ID: Codice procedura (ID_VIP/ID_MATTM):10844

Impianto per la produzione di energia elettrica da fonte eolica, costituito da 6 aerogeneratori della potenza complessiva di 37,2 MW, un sistema di accumulo da 25 MW e relative opere connesse in località "Rempillo" nel comune di Pitigliano (GR).

TESTO DELLE OSSERVAZIONI

Analisi degli Impianti Eolici Esistenti e in Progetto

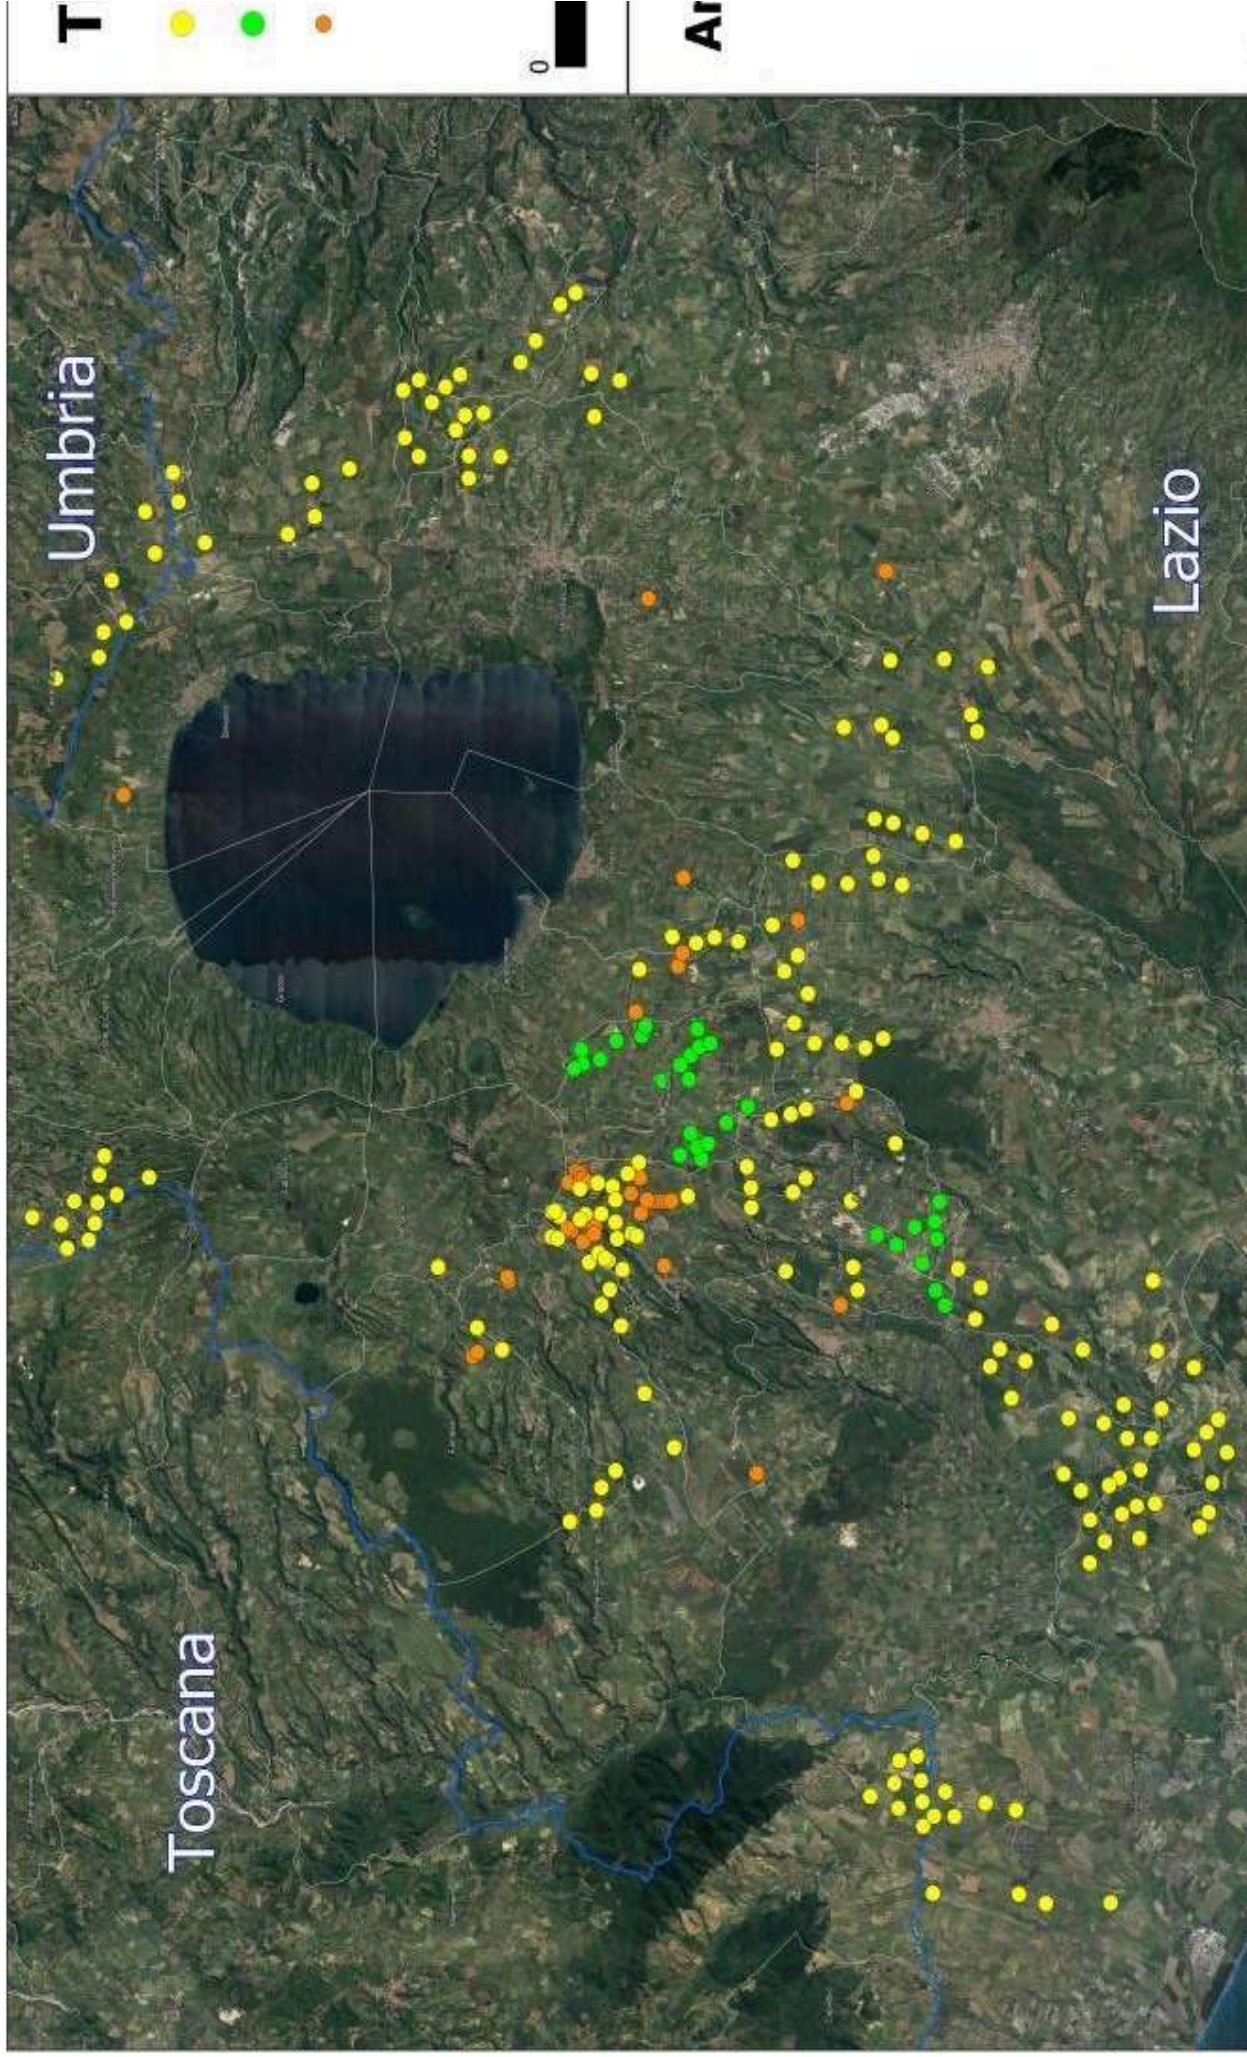
Quindi anche la Regione come Ente deputato dalla normativa nazionale a legiferare sulle aree idonee e non idonee si è espressa riguardo al fatto che abbia assolto ai doveri e alle quote stabilite dal PNIEC e in ambito regionale la provincia di Viterbo è stata quella con il più alto tasso di impianti FER tra tutte e quindi ormai satura ed il cumulo degli impianti FER installati, autorizzati e in progetto rappresenta una **elevata criticità per la sostenibilità ambientale di ulteriori eventuali iniziative**. L'impianto eolico “ Rempillo” pur essendo “esterno al confine provinciale e regionale ma nelle sue immediate vicinanze (a soli 100 metri i primi due aerogeneratori) oltre ad impattare sul territorio e sulle economie di tre Comuni del Lazio (Farnese, Valentano e Latera) si trova nelle fasce di rispetto dei Beni di notevole interesse pubblico come si è evidenziate nelle Osservazioni nn. 1 e 2 e crea anche degli impatti negativi anche sui beni naturalistici come verrà dettagliato nell'Osservazione n. 4. Inoltre andrebbe a sommarsi al già enorme cumulo di impianti eolici e fotovoltaici e geotermici che già creano una elevata criticità ambientale nella provincia di Viterbo e interferiscono anche con il territorio toscano come si può vedere dalle immagini nn. 4 e 5 dell'Allegato n. 1.
